FORMATO CALIFICACION TECNICA DE INMUEBLES (COMPONENTE URBANISTICO E INFRAESTRUCTURA) PARA SERVICIO DE COMEDORES

1.1 PROPONENTE:	**V&G**	**1.5 No. DE PROCESO:**	**SDIS-DCT-092-001-2021**	**1.8 CAPACIDAD MÍNIMA DEL PLIEGO:**	**400 USUARIOS**	**1.12 PROYECTO:**	**7745 "Compromiso por una Alimentación Integral en Bogotá"**
1.2 FECHA DE DILIGENCIAMIENTO:	**18/03/2021**	**1.6 LOCALIDA**	**1-USAQUEN**	**1.9 BARRIO:**	**008540-LA ESTRELLITA I**	**1.13 MODALIDAD:**	**COMEDORES**
1. 3 DIRECCIÓN:	**CL 189 B 3 A 25**			**1.10 CHIP:**	**AAA0153CHUZ**	**1.14 SECTOR CATASTRAL:**	**008540 26 07 000 00000**
1.4 TELÉFONO:	**2023887 3107787444**	**1.7 TIPO DE CLIMA:**	**Frio**	**1.11 USO ACTUAL:**	**COMEDOR**	**1.15 MATRICULA INMOBILIARIA:**	**050S00000000**

IDENTIFICACION	
PROYECTO :	7745 "Compromiso por una Alimentación Integral en Bogotá"
PROCESO COMPETITIVO:	SDIS-DCT-092-001-2021
NOMBRE PROPONENTE	V&G
DIRECCION DEL PREDIO	CL 189 B 3 A 25

DESCRIPCIÓN: COCINA

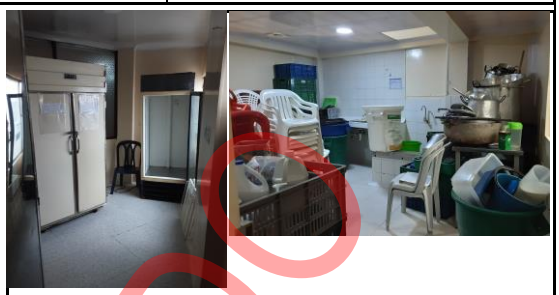
Piso o Nivel	COCINA	Área Máxima Disponible M2	ÁREA MINIMA	OBSERVACIONES
PRIMER	3,69*3,82	14,09	23 m2	5,1,3. Cocina. Espacio mínimo de 23 m2

De conformidad con el área total de inmueble el proponente puede evaluar la pertinencia de redistribución para garantizar las áreas de los espacios mínimos exigibles en el presente proceso.
5,1,3 Cocina. Cocina. Espacio mínimo de 23 m2
5,1,6 Unidad Sanitaria de Usuarios, Esta batería debe cumplir con la normatividad en materia de accesibilidad para personas en condición de discapacidad, según normativa NTC6047

DESCRIPCIÓN: DESPENSAS

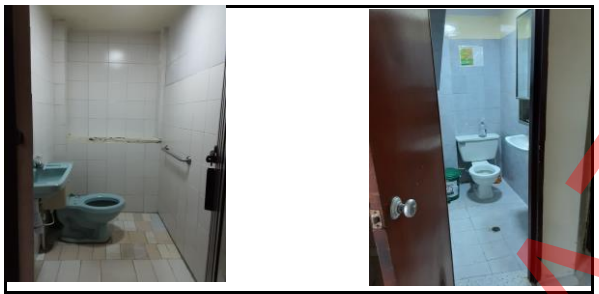
Piso o Nivel	DESPENSA	Área Máxima Disponible M2	ÁREA MINIMA	OBSERVACIONES
PRIMER Y SEGUNDO	3,91*3,74/3,17*3,79	26,63	24 m2

DESCRIPCIÓN: PUERTAS

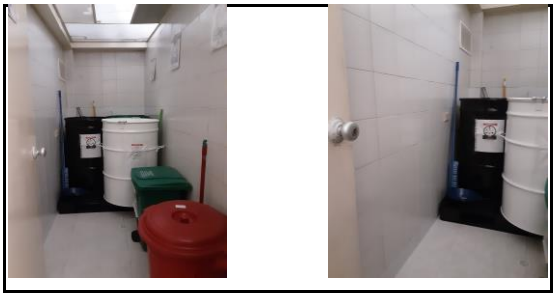
6,1,11 Baño Participantes. Cuenta con baños accesibles a usuarios de sillas de ruedas
6,1,11 Baño Participantes. Las puertas de los baños son de al menos 0.80 mts de ancho
6,1,12 Baños para funcionarios (1 por cada 15 personas). Las puertas de los baños son de al menos 0.80 mts de ancho
6,1,15 Comedor. Los acabados de muros de Comedor deben ser superficies lisas, de fácil limpieza y desinfección - no se acepta ladrillo a la vista
6,1,16. Despensa. La Despensa cuenta con sifón y rejilla para la evacuación de residuos líquidos en el piso ("RESOLUCIÓN 2674 DE 2013 Artículo 7°)
Se debe realizar pintura a todas las zonas que presenten desgaste, mantenimiento a enchapes fracturados o deteriorados, mantenimiento de humedades si se presentan.
